| Tableau de suivi des réponses Dossier de l'Aéroparc – Communes de Fontaine, Fousseماغne et Reppe | |
| Demande de compléments – DDT – Préfecture du Territoire de Belfort Courrier du 13 mars 2020 | Réponses du maître d'ouvrage |
| Annexe 1 – demande de compléments relative au dossier d'autorisation environnementale | |

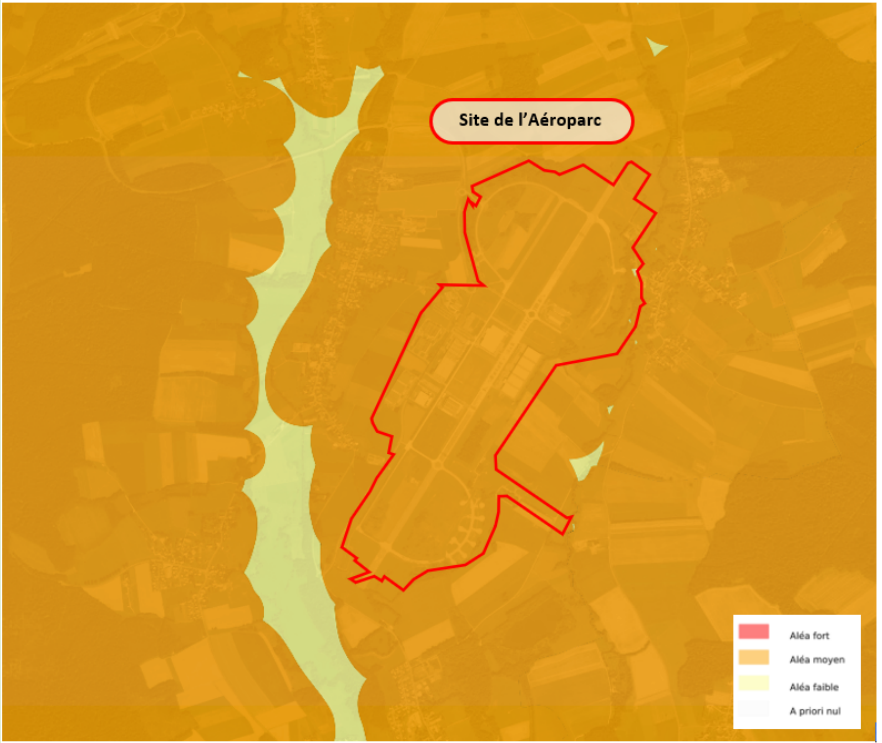
| <p>23</p> | <p>Eaux usées</p> <p>En conséquence, des investigations sur l'état du réseau doivent être diligentées, spécifiquement sur l'Aéroparc avec en fonction des résultats, le lancement de travaux.</p> | <p><u>Réponse écrite du Grand Belfort adressée par mail à la SODEB le 30 mars 2020 :</u></p> <ul style="list-style-type: none"> • <i>Des travaux conséquents sont programmés dès 2020 sur le réseau d'assainissement.</i> <p><i>D'après l'étude EVI de 2016, environ 50 % des ECP de la commune proviennent du bourg, parmi lesquelles 42% viennent du collecteur en amont immédiat de la STEP. Les travaux préconisés dans la phase 3 de l'étude débiteront dès 2020 et porteront prioritairement sur l'antenne située juste en amont de la station (priorité 1 de l'étude EVI), ainsi que sur les travaux rue du Tilleul (priorité 2).</i></p> <p><i>A noter que les travaux préconisés par EVI dans sa priorité 2 concernent la reprise d'une trentaine de branchements et le traitement ponctuel de quelques fissures sur le collecteur. Finalement, GBCA procèdera en plus de la reprise des branchements au renouvellement complet du réseau sur le linéaire défini. En effet, une nouvelle inspection télévisée réalisée en 2020,</i></p> |

| | | <p>par la même société qu'en 2016, a montré que le réseau s'était détérioré en 4 ans. De plus, le Département envisage des travaux de réfection de la chaussée qui risquent de fragiliser encore davantage ce réseau (tuyaux en amiante ciment).</p> <p>Les travaux prévus en 2020 permettront de réduire significativement les apports d'ECP actuels à la STEP et donc d'en améliorer le fonctionnement.</p> <ul style="list-style-type: none"> • Pour ce qui concerne spécifiquement la zone de l'Aéroparc, un diagnostic périodique complémentaire sera réalisé et un calendrier travaux établi en fonction des travaux de renouvellement / renforcement nécessaires. <p>En effet, l'étude EVI était principalement centrée sur le réseau situé dans le bourg. Ainsi, aucun passage caméra n'a été réalisé sur l'antenne desservant la zone industrielle et un seul point de mesure de débit a été réalisé pour déterminer les ECP (PM2, juste en amont de la STEU).</p> |
